變更關西都市計畫(第三次通盤檢討)第二階段 變更回饋區位修正案 新竹縣第261次都市計畫委員會

擬定機關：關西鎮公所

101年11月1 日

肆、回饋區位更改位置

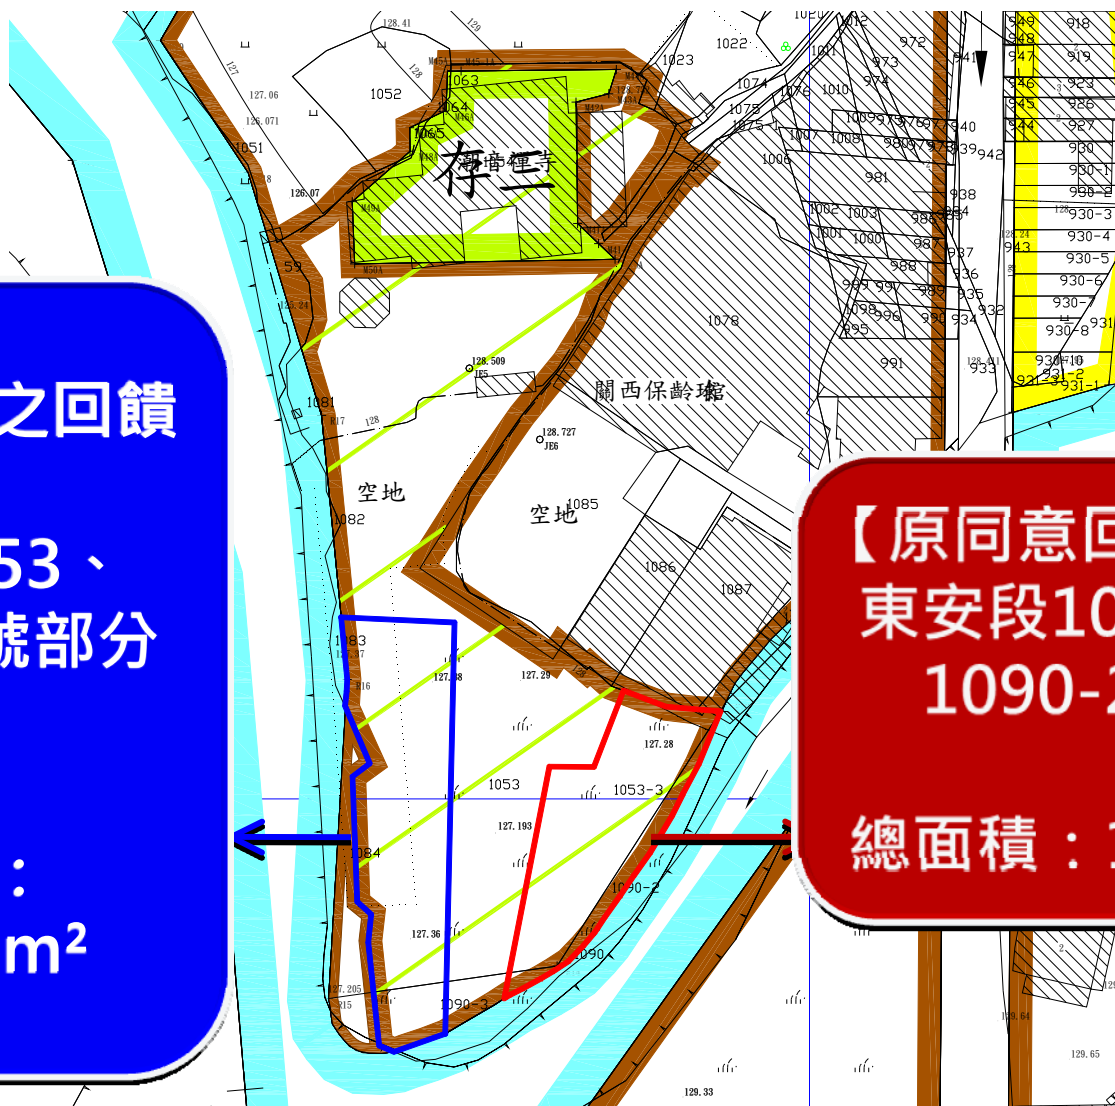
【建議修改之回饋
區位】
東安段1053、
1090-3地號部分
土地

總面積：
1390.13m²

【原同意回饋區位】
東安段1053-3、
1090-2地號

總面積：1390m²
